Antworten von Team Los 4: Wildcard – „Stadt machen fürs 21. und 22. Jahrhundert“

für Fragen, die bis zum 02.08.2020 gestellt wurden

Antworten zu den Ergebnissen des Werkstattverfahrens zum Blankenburger Süden

<p>ZUM VERGLEICH Abschlussentwurf mit Zwischenentwurf</p>	<p>Lena Vilantis</p>	<p>Vielen Dank für Ihr Kommentar.</p>

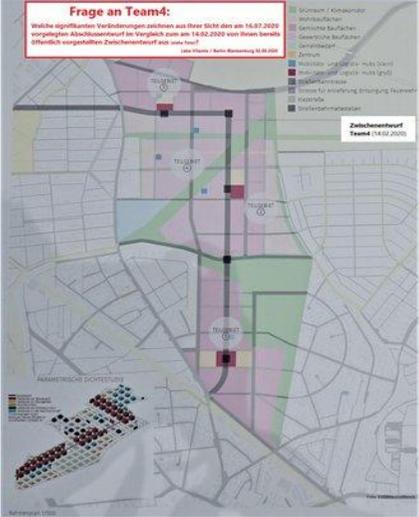
<p>Frage an Team 4:</p> <p>Sehr geehrte Damen und Herren,</p> <p>1. Welche signifikanten Veränderungen zeichnen aus Ihrer Sicht den am 16.07.2020 vorgelegten Abschlussentwurf im Vergleich zum am 14.02.2020 von Ihnen bereits öffentlich vorgestellten Zwischenentwurf aus (siehe Foto)?</p> <p>2. Welche konkreten Vorschläge oder Wünsche von interessierten Teilnehmern, die am 14.02.2020 persönlich oder über schriftliche Mitteilungen mittels Einwurf in die bereitgestellten Zettelboxen mit Ihrem Team in Kontakt getreten sind, konnten von Ihnen berücksichtigt werden und haben Einzug in Ihren Abschlussentwurf gefunden?</p> <p>Mit freundlichen Grüßen Leba Vilantis aus Berlin-Blankenburg am 02.08.2020/13:50 Uhr</p>		<p>Nach den Feedbackrunden im Laufe des Werkstattverfahrens haben wir einige Grundideen konsolidiert und weiterentwickelt, wie zum Beispiel den landschaftlichen Charakter zu erhalten und diesen mit einem lebendigen und diversen Quartier zu kombinieren.</p> <p>In diesem Zusammenhang haben wir die bestehenden Rad- und Reitwege erhalten und die Querverbindung nach Malchow in das grüne Netzwerk integriert. Desweiteren haben wir existierende Grünflächen weitestgehend beibehalten und auf mehreren Maßstabsebenen weiterentwickelt.. Durch Grünräume mit der Größe des Klimakorridors wird in Verbund mit den Nachbarschaftsplätzen eine hohe Lebensqualität erzeugt.</p> <p>Wir haben eine Recherche von Gebäudetypologie in der Umgebung durchgeführt, wie zum Beispiel den Dreiseitenhof und die bestehende Blöcke in Berlin Auf diese Weise haben wir einen Blankenburger Block entwickelt. Auf dessen Basis wurde eine Vielfalt unterschiedlicher Bautypen und Quartierscharaktere geschaffen.</p>
